Mission régionale d'autorité environnementale

**Avis de la mission régionale  
d'autorité environnementale  
de la région Occitanie  
sur la mise en compatibilité par déclaration de projet du plan  
d'occupation des sols (POS) de Marquixanes (66)**

**n°saisine 2018-6326  
n°MRAe 2018AO58**

## Éléments fondateurs du paysage

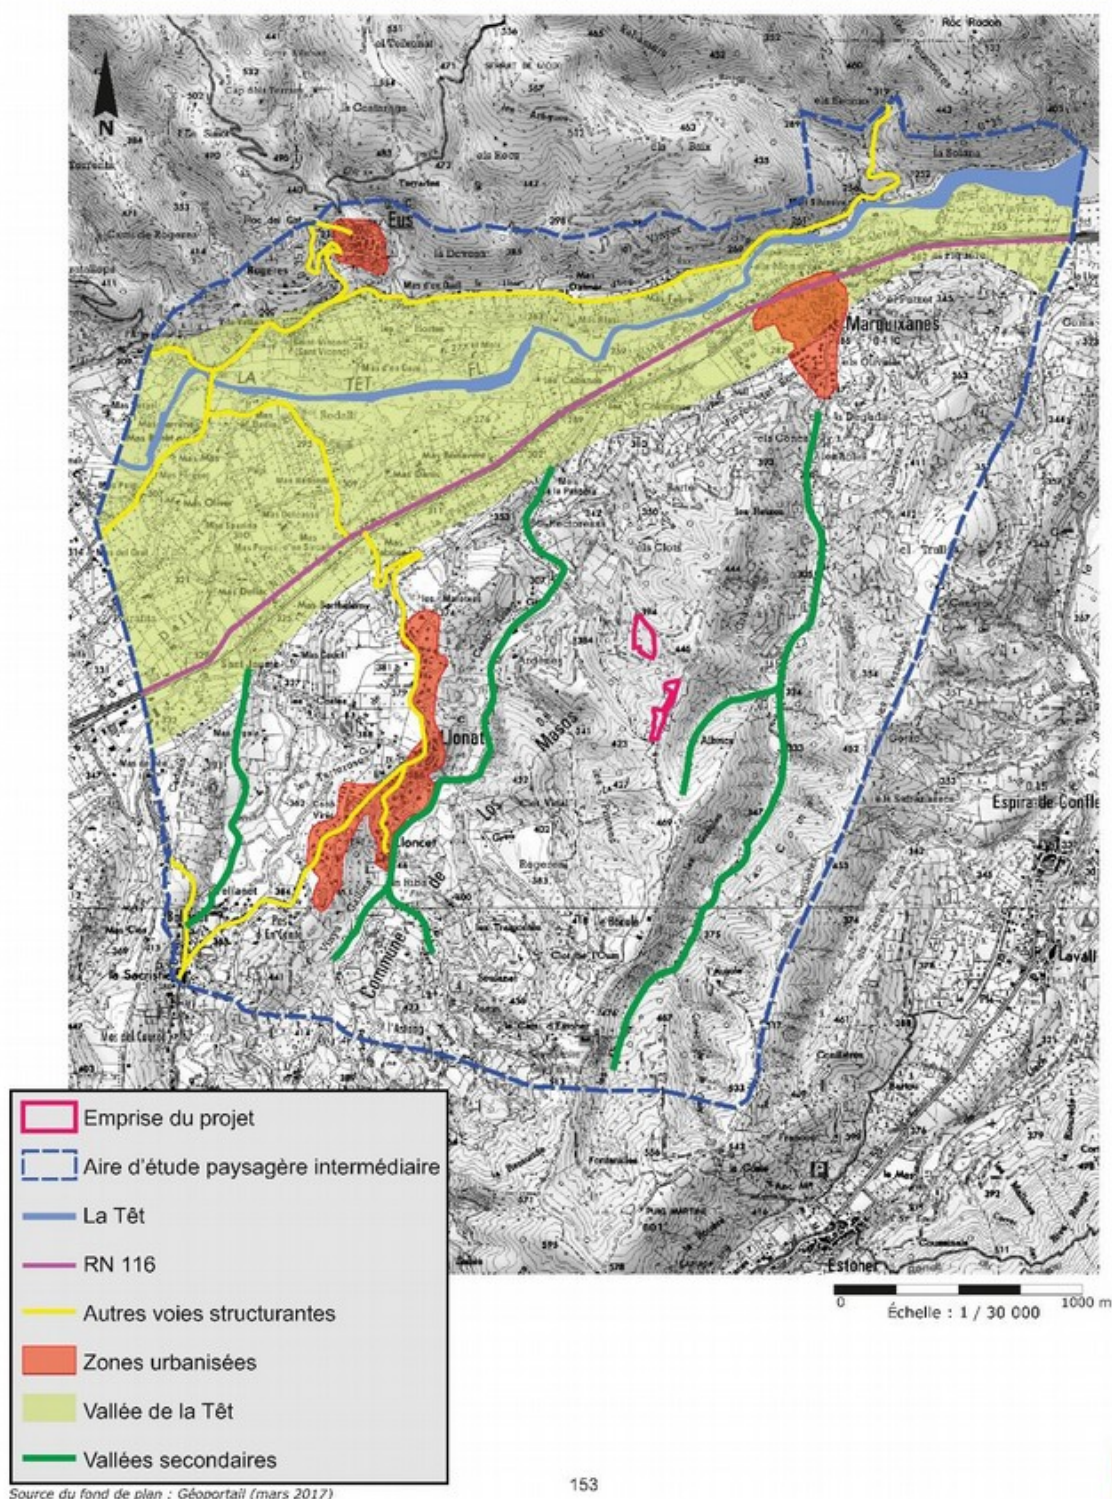
La MRAe relève tout d'abord que le positionnement de la zone de projet sur un point haut du paysage local la rend visible depuis de nombreux secteurs. Les principales covisibilités se situent à l'ouest, au nord et au sud. Les perceptions depuis les secteurs situés à l'est de la zone de projet sont bloquées par les reliefs de la colline empêchant de voir la zone de projet.

La MRAe constate que le dossier de mise en compatibilité comprend des photos permettant d'apprécier les perceptions visuelles depuis les terrains du projet en direction des secteurs à enjeux situés dans l'aire d'étude intermédiaire, ainsi que des photos prises depuis des sites et monuments présentant de forts enjeux paysagers<sup>6</sup>. Toutefois, le dossier ne comprend aucune photo, ni aucun photomontage permettant d'apprécier les covisibilités entre la zone de projet et des points de vue situés dans l'aire d'étude rapprochée. À cet égard, le rapport de présentation se limite à indiquer que la végétation et la position des terrains du projet sur un point haut du paysage contribuent à les dissimuler à l'échelle de l'aire d'étude rapprochée.

**La MRAe recommande de produire une étude paysagère comprenant des photos et des photomontages depuis des points de vue adaptés permettant d'apprécier les enjeux de covisibilités dans l'aire d'étude rapprochée.**

**Elle recommande, dans un deuxième temps, de réévaluer les incidences de la mise en compatibilité à la lumière de ces nouveaux éléments, et le cas échéant, de définir des mesures d'évitement et de réduction adaptées.**
